# Fixation de la barre d'accouplement au secteur denté de rechange

## Tracteurs de jardin série DH

N° de modèle 120-8749

### Instructions de montage

Figure 1

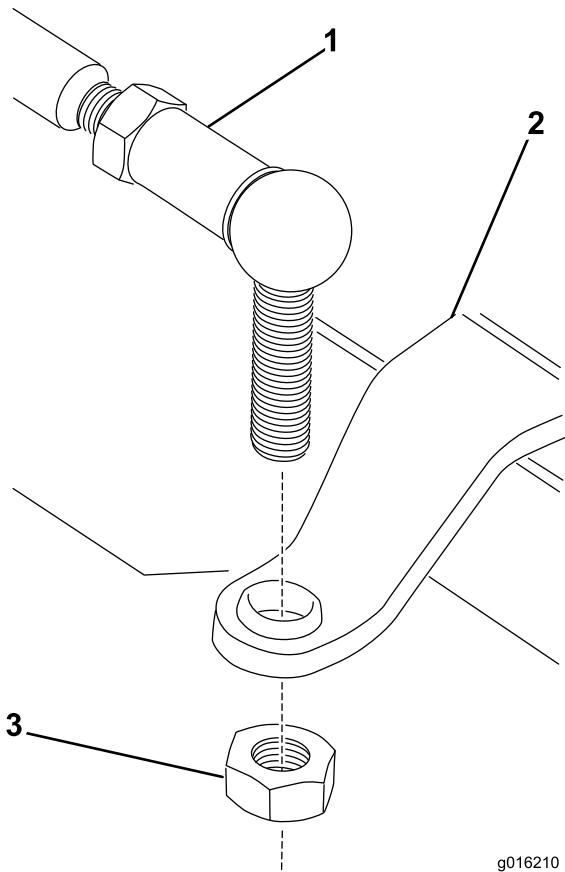
**Remarque:** Ce secteur denté, réf. 120-8749, remplace la pièce réf. 104-2883. Le nouveau secteur denté comporte un prolongement plus long au point de fixation de la barre d'accouplement qui doit donc être fixée par le haut. Le pignon que vous remplacez peut être l'une des anciennes versions, avec lesquelles la barre d'accouplement se fixe par dessous, ou l'une des nouvelles versions avec lesquelles la barre est déjà fixée par le haut.

**Remarque:** La conception du secteur denté de rechange a été améliorée et la barre d'accouplement doit maintenant être fixée par le haut. **Ne la fixez pas par dessous** comme c'était le cas pour l'ancien secteur.

Fixez la barre d'accouplement au secteur denté de rechange, comme illustré à la Figure 1.
